GMINA
ALEKSANDRÓW KUJAWSKI
Gmina
Aleksandrów Kujawski
Regon 910866413
NIP 8911560280

ZP.271.21.2024.EW

Zapytanie nr 1

Na podstawie art. 284 ustawy z dnia 11 września 2019 r. Prawo zamówień publicznych (Dz. U. z 2024 r. poz. 1320), wobec zapytania jakie wpłynęło do Zamawiającego w dniu 16.10.2024 r., w zakresie postępowania prowadzonego pod nr ZP.271.21.2024.EW pn. „Budowa miejsca wypoczynku i rekreacji w miejscowości Stawki, działka nr 240/2 przy ul. Sportowej, Gmina Aleksandrów Kujawski”, Zamawiający przedstawia następujące wyjaśnienia:

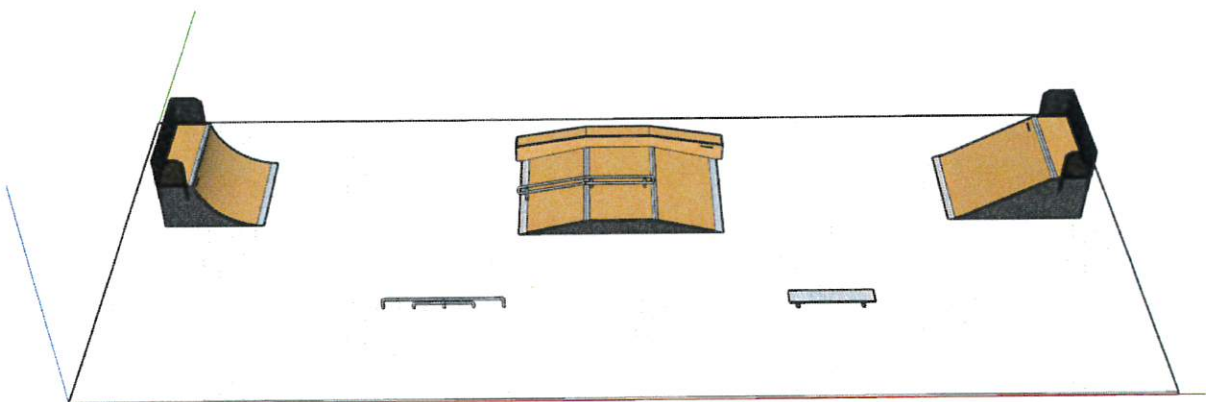
1. Zaprojektowany Skatepark dla Gminy Aleksandrów Kujawski jest niezgodny aktualnie obowiązująca normą bezpieczeństwa o sygnaturze EN- PN 14974:2019-07 oraz posiada błędy projektowe.

Po pierwsze elementy takie jak Quarter Pipe (B) oraz Bank Ramp (D) to przeszkody nawrotowo rozpędowe, które powinny zamykać sekcje skateparku z obu stron. Dodatkowo ich wysokość powinna być co najmniej dwukrotnie wyższa od elementu Funbox (C) który jest sercem skateparku. W państwa projekcie jest całkowicie inaczej. Funbox zamyka sekcję skateparkową gdzie powinien być jej sercem a Quarter Pipe i Bank Ramp są do siebie ułożone czołowo.

Po drugie, element Bank Ramp (D) jest niezgodny z normą skateparkową o sygnaturze EN- PN 14974:2019-07.

Po trzecie, element C znajduje się w złym miejscu (powinien być w środku skateparku) oraz został obrócony o 90 stopni co jest kardynalnym błędem, ponieważ to urządzenie nie jest samowystarczalne i w takim ustawienie kompletnie nieużytkowe a wręcz niebezpieczne dla użytkowników.

Czy Zamawiający dopuści zmiany projektowe, które poprawią funkcjonalność, bezpieczeństwo oraz atrakcyjność obiektu oraz zmianę technologii przy zachowaniu okresu gwarancyjnego przedstawionego w postępowaniu przetargowym?

Odpowiedź: Zamawiający nie dopuszcza zmian projektowych.

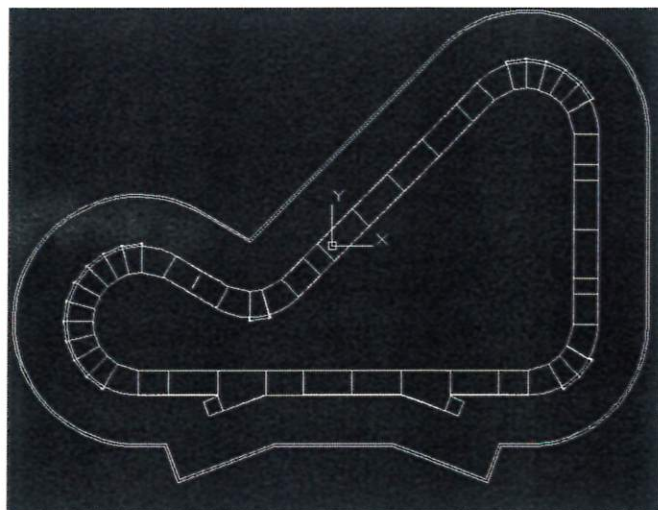
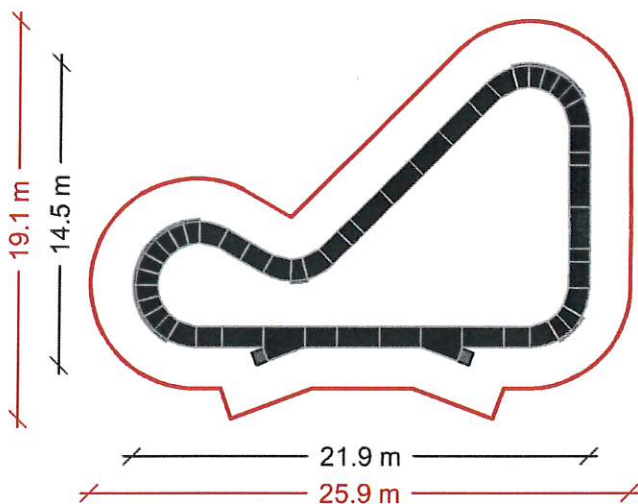
2. W udostępnionej dokumentacji istnieje rozbieżność między torem pumptrack zamieszczonym na mapie PZT a wizualizacją toru oraz jego wymiarami zamieszczonymi w treści projektu budowlanego (str. 29). Czy Zamawiający potwierdza, że zaplanowany tor powinien być tożsamy do tego zamieszczonego w PZT i mieć długość 64 m, posiadać moduły wjazdowe oraz jego główne wymiary to: 14,5m x 22,5 m, wymiary strefy bezpiecznej: 19,1m x 25,9 m?

W załączeniu do pytania obrazujemy rzut toru, który w naszej opinii umieszczono w Projekcie Zagospodarowania Terenu, jego wymiary główne oraz wymiary strefy. Jeżeli Zamawiający rozplanował inny tor, o innych wymiarach, to prosimy o ich podanie oraz zamieszczenie tolerancji, jaka została przyjęta co do wymiarów oferowanego toru.

Odpowiedź: Przedmiotowe zamówienie wykonać zgodnie z dokumentacją projektową (mapa pzt).
